D O D A T E K Č . 2

ke smlouvě o dílo reg. č. 187-21-06-24

Koupaliště Ostrov – rekonstrukce velkého bazénu

ZMĚNOVÝ LIST č. 2

Situace nově navrženého zábradlí:

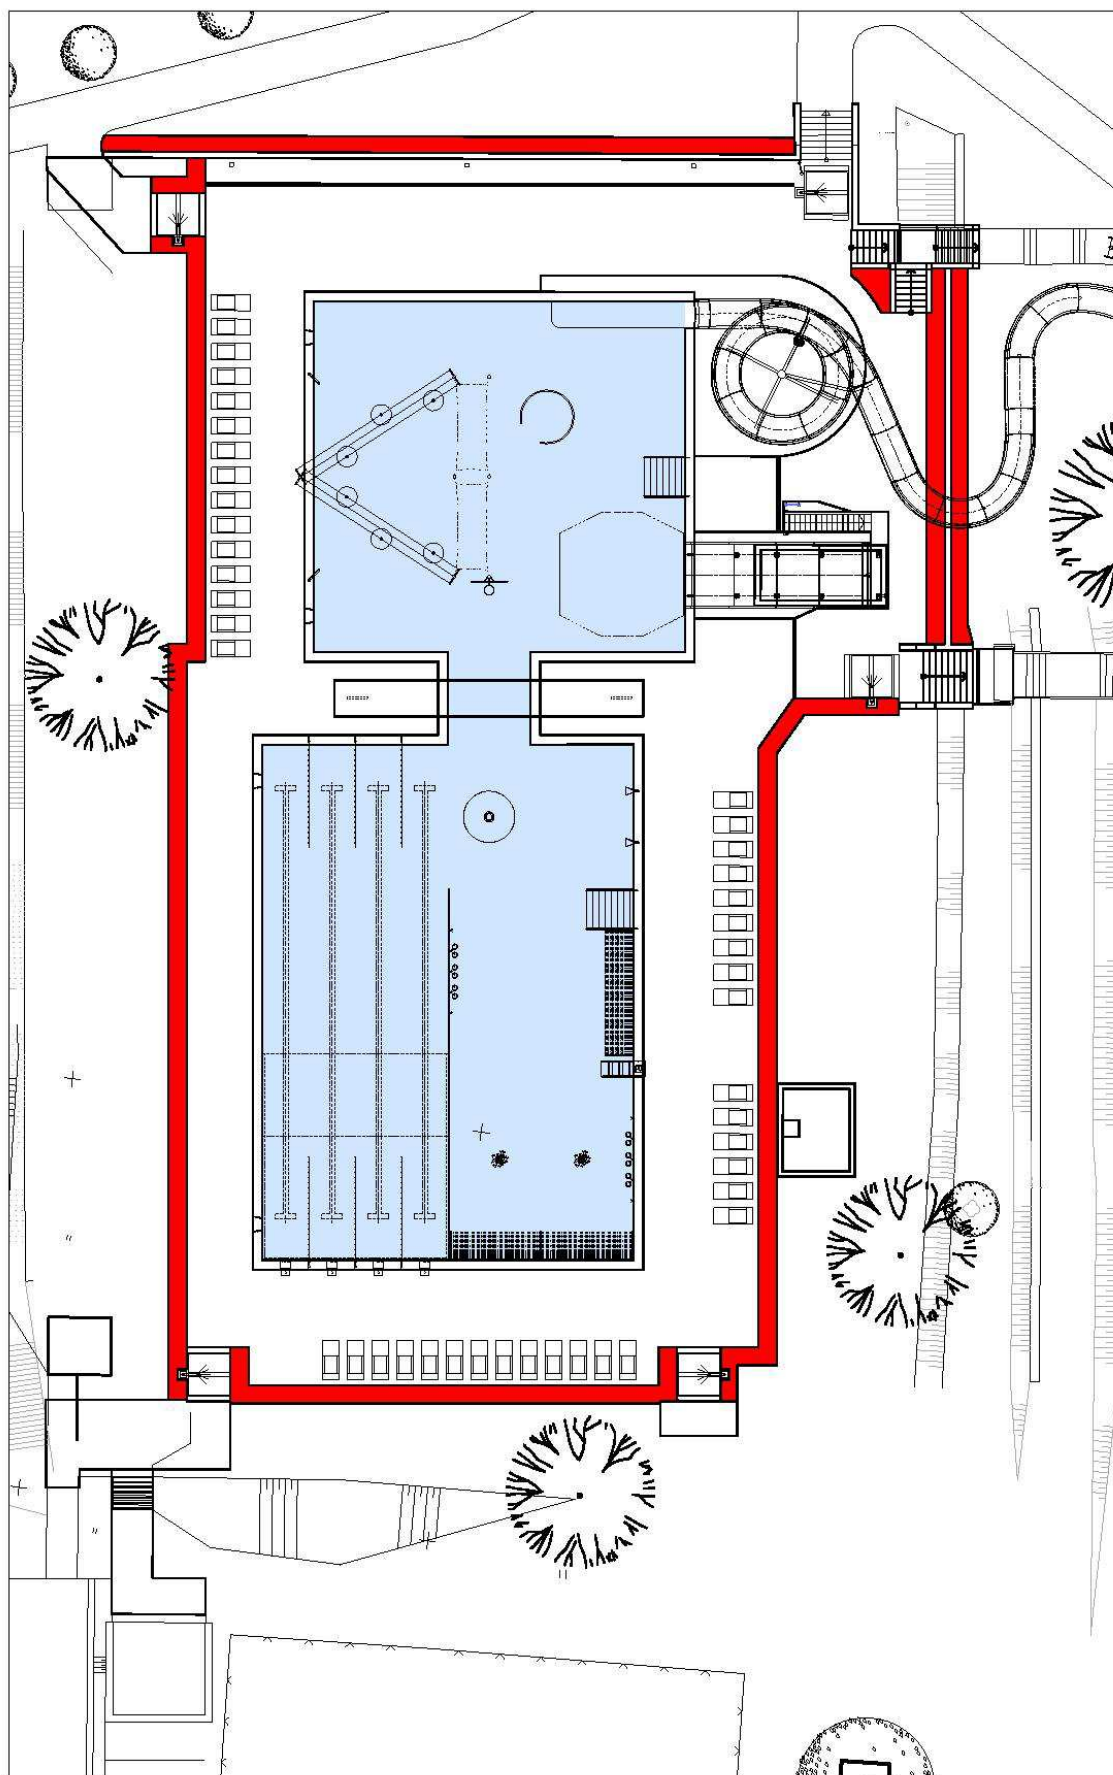
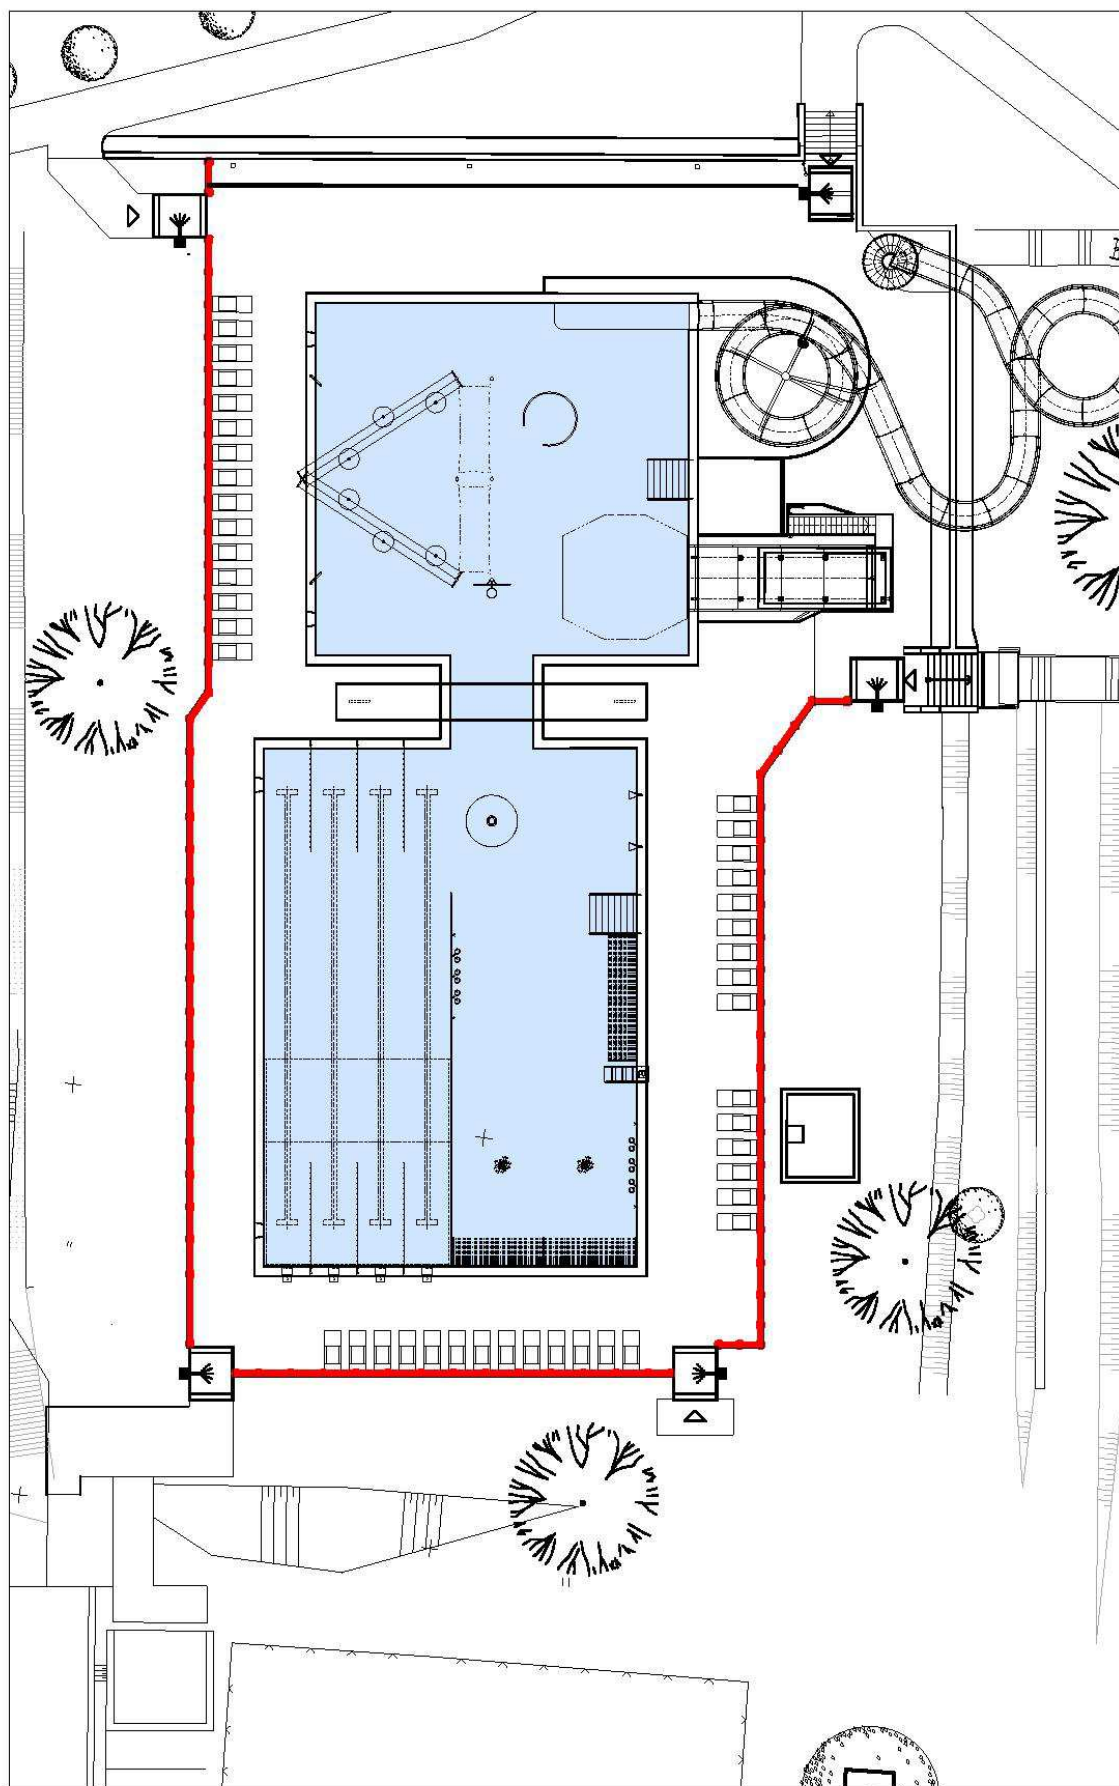
Provozovatel areálu doporučil objednateli zrušit projektem uvažovanou výsadbu živých plotů oddělující plochu čistých ochozů bazénu od rekreačních travnatých ploch a nahradit ji zábradlím, v provedení stávajícího zábradlí, které je součástí opěrné zdi na severozápadní straně bazénové vany. Návrh byl odůvodněn problematickou údržbou keřů a názorem, že keře nebudou splňovat požadovaný účel omezující pohyb zejména mladistvých, u kterých provozovatel předpokládá, že keře bude přeskakovat.

Za projektanta s navrhovanou změnou zásadně NESOUHLASÍM. Odůvodnění: Na ostatních námi navržených a již provozovaných venkovních koupalištích vždy investor chtěl a realizoval vymezení čistých ochozů bazénu a jejich oddělení od rekreačních travnatých ploch zejména z provozních důvodů – zábradlí teenageři používají k sezení (nebezpečí pádu), fyzicky průměrní jedinci zábradlí lehce překonávají a provozovatel nemá zaručeno, že se na ochozy bazénu nedostanou nečistoty z travnatých ploch bez použití povinných brodítek a sprch, většina OHS by požadované řešení zábradlím nepřijala z hygienických důvodů.

Objednatel na základě projednání celé problematiky na investiční komisi konané 2021 rozhodl o náhradě živých plotů za zábradlí.

Na základě rozhodnutí objednatele byla dopracována projektová dokumentace změny, v rámci které bylo projektantem doporučeno realizovat výšku zábradlí 900mm, aby korespondovala s výškou zábradlí brodítek. Projektantem bylo sděleno, že výška zábradlí 900mm není v rozporu s platnou legislativou.

Situace pozice zábradlí:

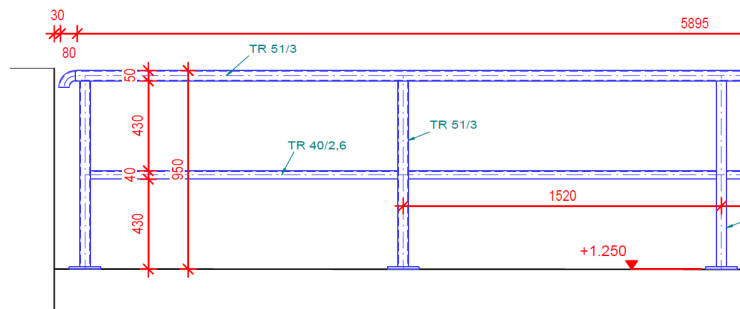
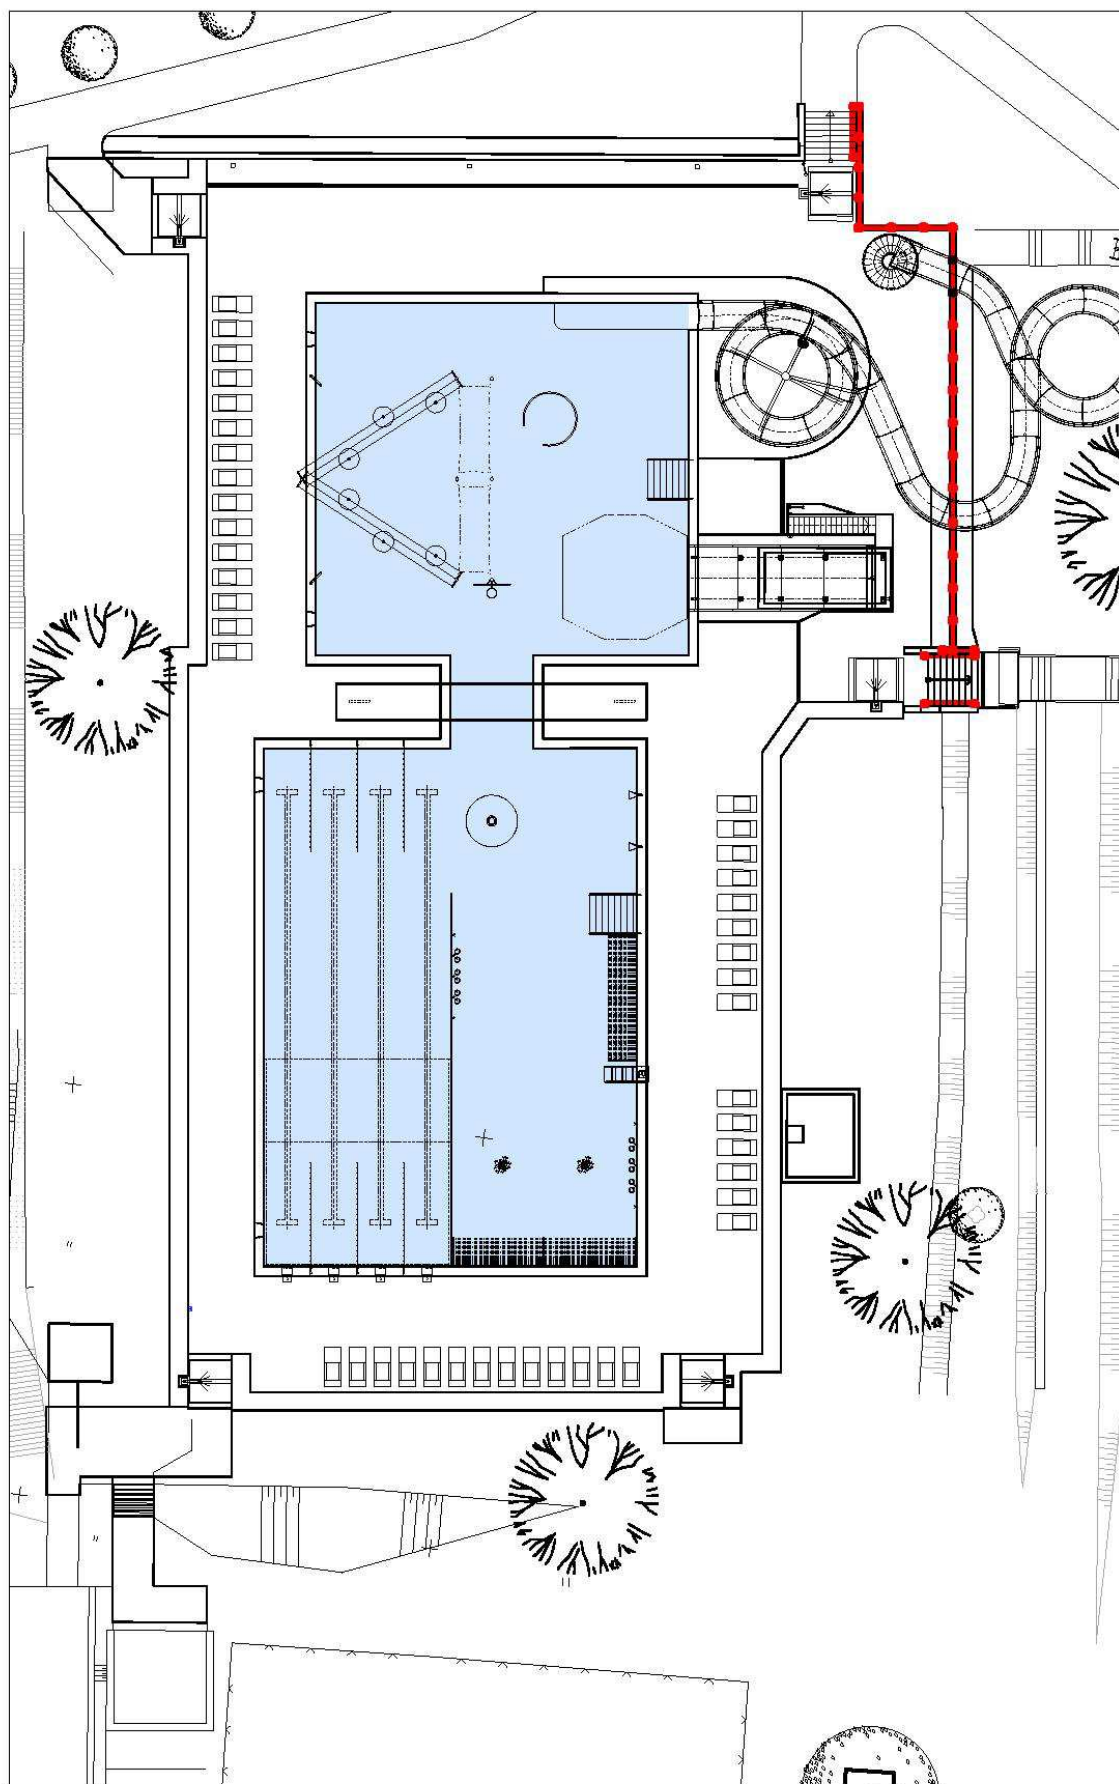
S ohledem na sjednocení architektonického řešení stávajícího a nového zábradlí bylo objednatelům rozhodnuto nové zábradlí osazené na nových opěrných zdech realizovat identicky jako stávající.

Projektem řešený návrh dvoutyčových zábradlí bez svislé výplně:Stávající řešení zábradlí:

Projektantem doporučeno realizovat výšku zábradlí 900mm, aby korespondovala s výškou zábradlí brodítek. Projektantem bylo sděleno, že výška zábradlí 900mm není v rozporu s platnou legislativou.

Situace trasy doplňovaného vodovodu:

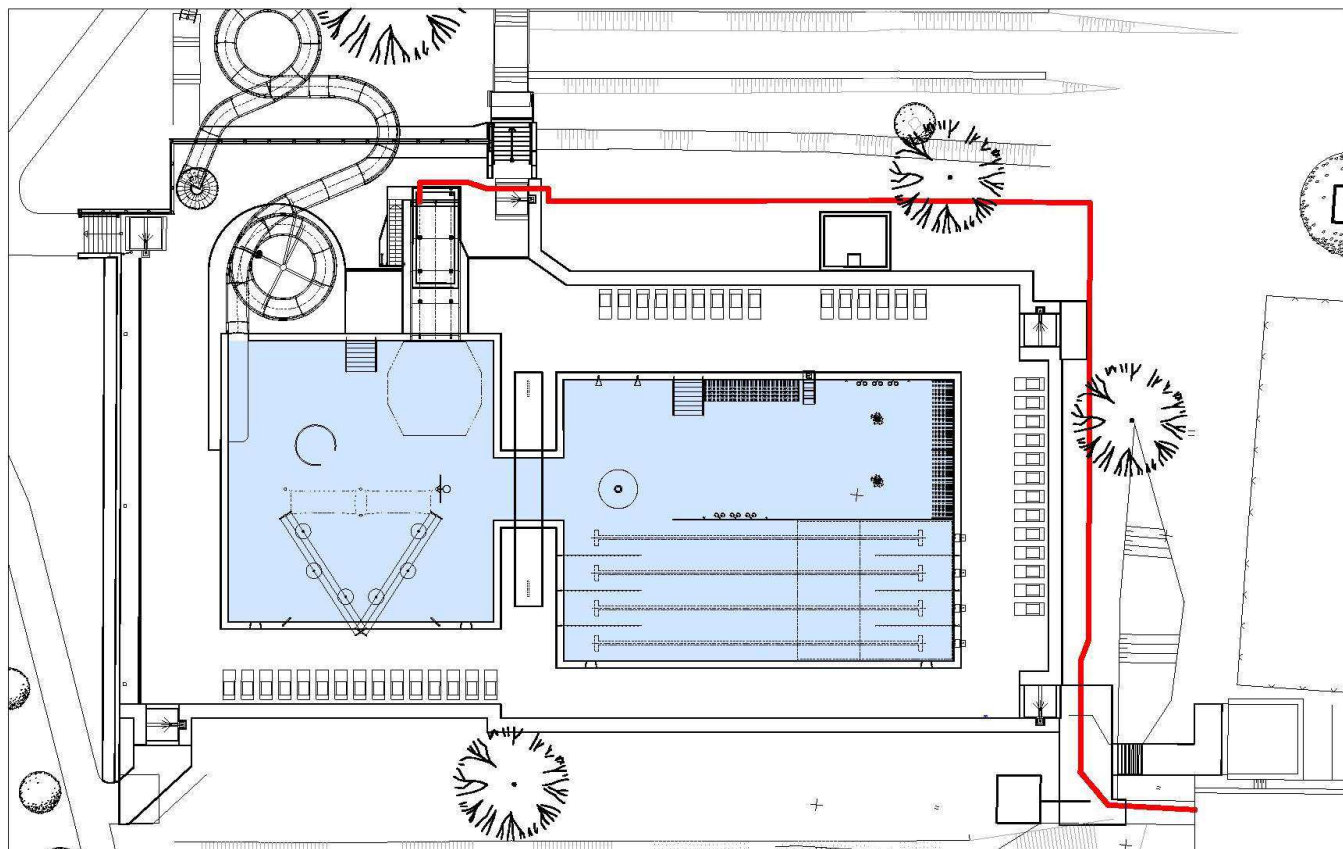
Na základě doporučení provozovatele bude doplněn přívod studené vody z veřejného vodovodu do strojovny čerpadel (SO04) za účelem údržby technologií, zpevněných ploch a samotných bazénových van.

Objednatel byl návrh odsouhlasen.

Situace trasy odvodu drenážních vod:

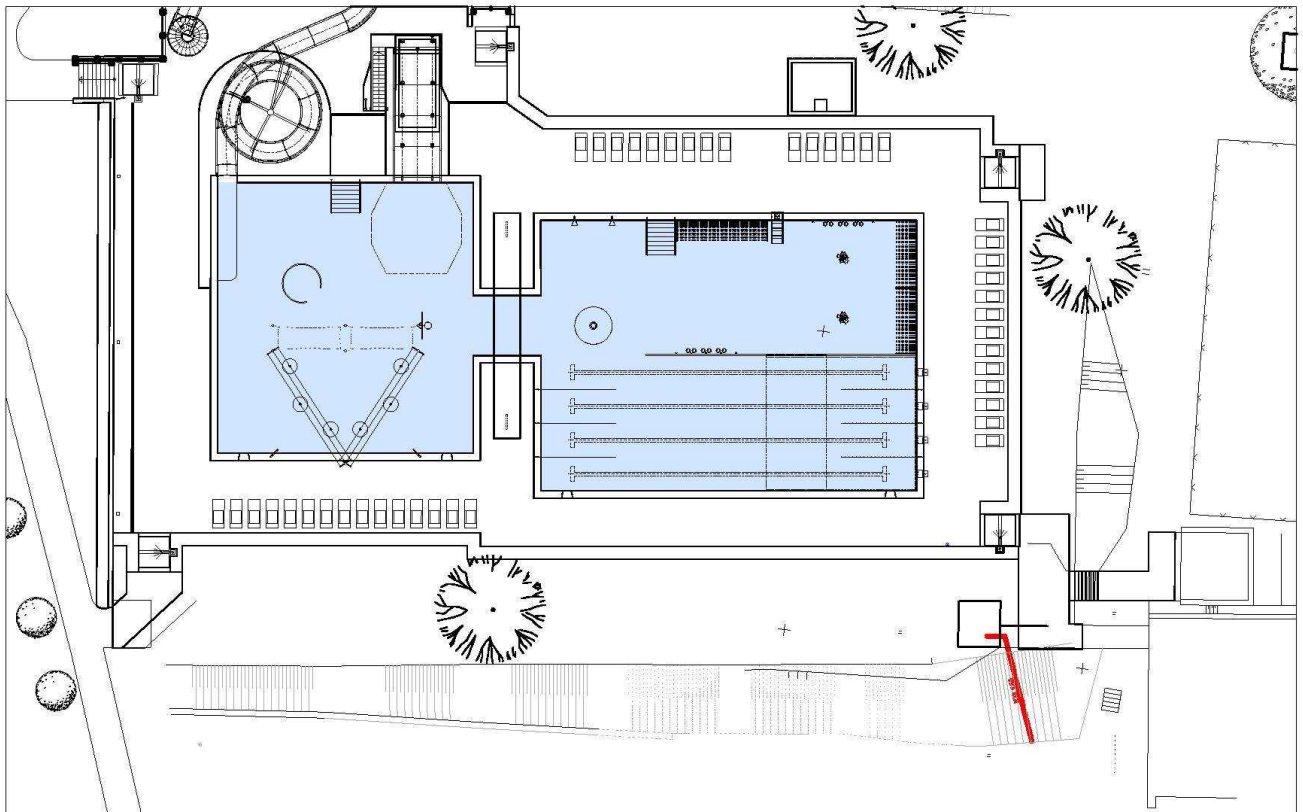
Na základě vyjádření provozovatele kanalizační sítě Vodárny a kanalizace Karlovy Vary a.s., nelze drenáže kolem bazénové vany zaústit do kanalizační sítě.

Projektantem bylo navrženo napojení drenážního systému do vsakovací rýhy v zeleném pásu orientované na jižní straně bazénu.

S ohledem na výši víceprací souvisejících s realizací vsakovací rýhy a předpokládaný objem drenážních vod bylo objednatelům rozhodnuto nahradit vsakovací rýhu volným vsakováním na terén na jižní straně bazénu.

Situace - soutisk původní a nový stav opěrných zdí a schodišť (modře původní stav; červeně nový stav):

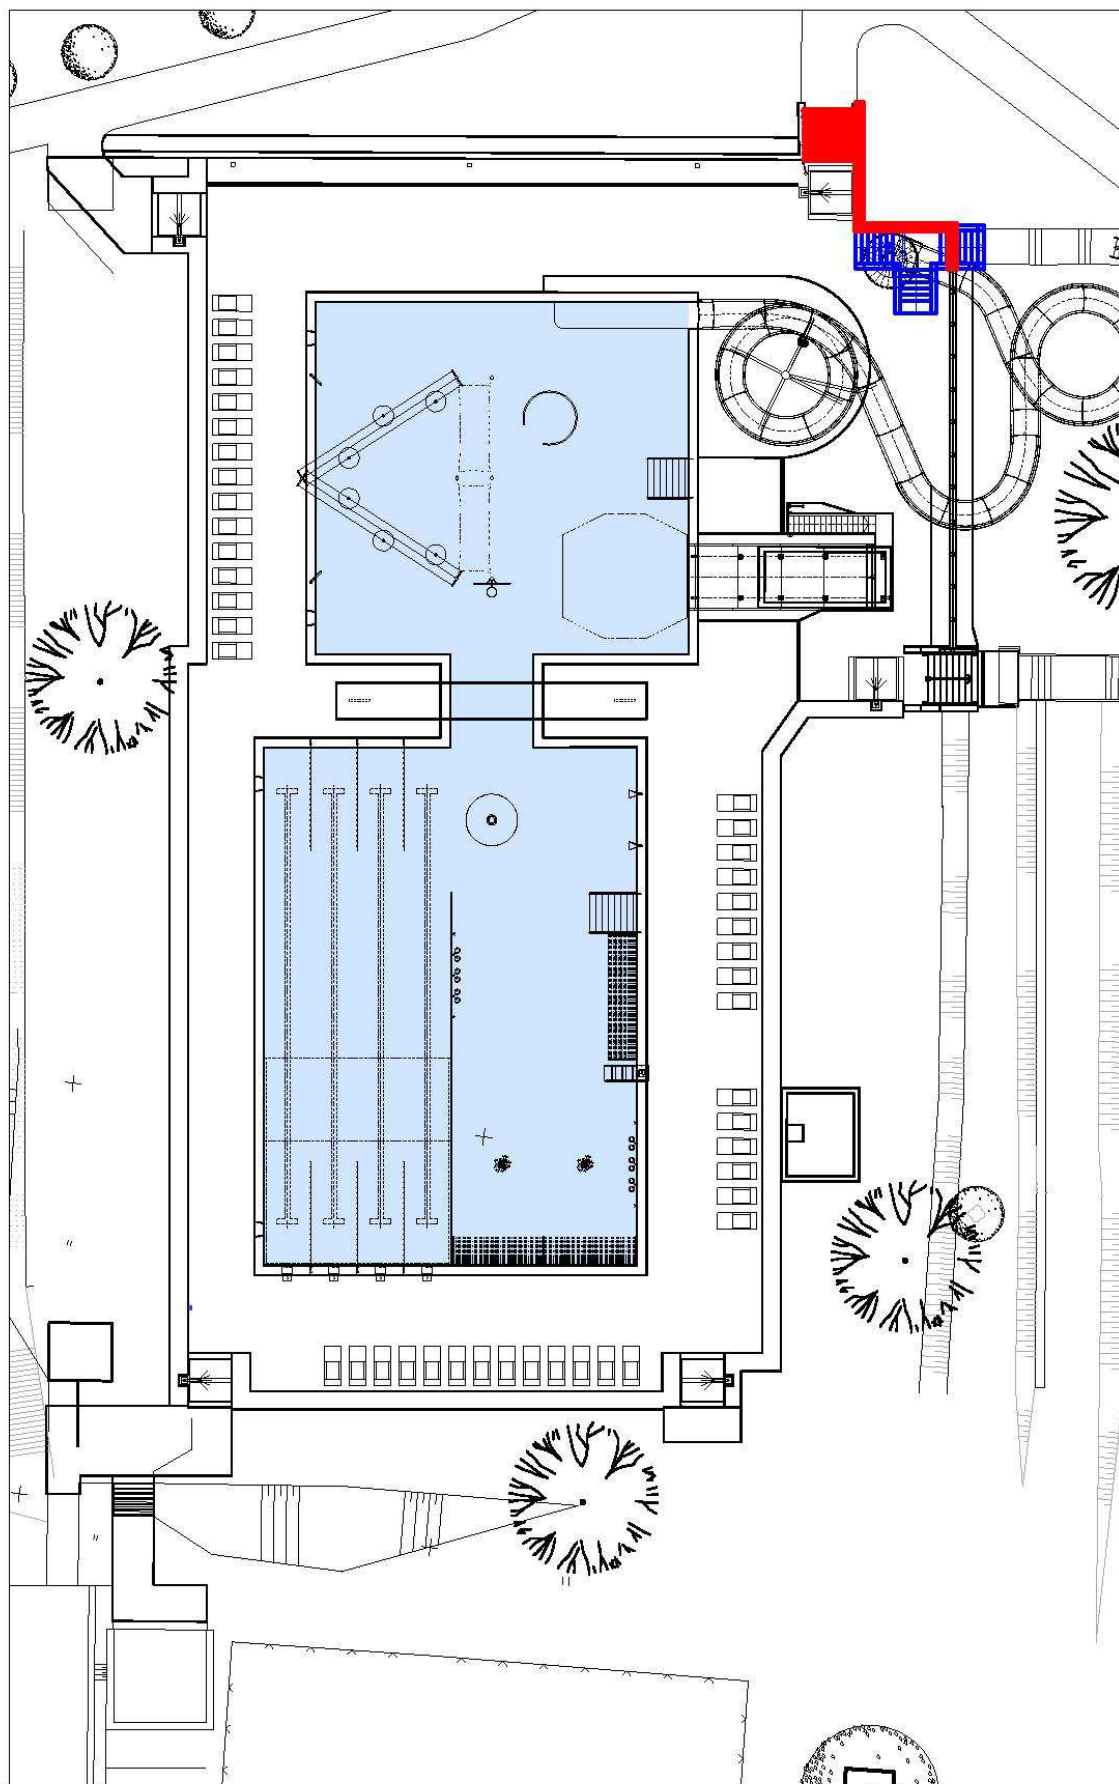
V rámci Změnového listu č. 01 byla řešena 1. část změny související s dodávkou nového otevřeného tobogánu, která řešila úpravu nástup na tobogán a jeho tvar. Původně byly využity pro nástup na tobogán stávající přístupové komunikace, tvořené ocelovým schodištěm, které navazuje na terasu, jež je součástí stávajícího objektu a z této terasy byl následně zajištěn nástup na tobogán.

S ohledem na plánovanou demolici terasy a navazujícího objektu a tím znemožnění přístupu na tobogán, byla navržena, a změnovým listem č. 01 schválena, nová nástupní trasa tvořená vertikálním ocelovým schodištěm a upraven tvar tobogánu. V době zpracování nabídky a změnového listu č. 01 však nebyla zpracována finální projektová dokumentace změny stavby související se změnou zakládání nástupní vertikální věže a základů tobogánu a zejména dokumentace změn opěrných zdí a přeložení kanalizační šachty vč. potrubí.

S ohledem na požadavek objednatele, na zajištění otevření plaveckého areálu ve standardní plavecké sezóně, a nutnosti zadat do výroby jednotlivé komponenty tobogánu, byla schválena Změna č. 01, s tím, že založení tobogánu a úprava opěrných zdí, schodišť a kanalizace bude řešena po zpracování projektové dokumentace.

- Změnou zakládání tobogánu
- Změnou opěrných zdí a schodišť
- Přeložením kanalizační šachty a potrubí
